18977/2013/15/070/TROLAN

FORELØPIG SVAR - OPPFØRING AV STØTTEMUR

Vi viser til din søknad om oppføring av støttemur på gnr. 15, bnr. 70, mottatt her 30.08.2013.

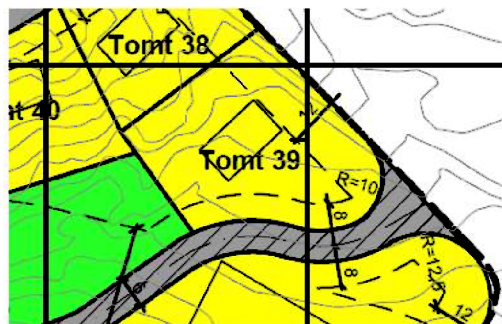
Ved planlegging av muren må det tas hensyn til at det er planlagt en vei sør for tomta. Se utsnitt av plankart til høyre. Muren må ikke være til ulempe for framtidig veibygging. Gjør oppmerksom på at byggegrense i forhold til senter vei i reguleringsplanen er satt til 8 meter, dvs. 5 meter fra kant vei.
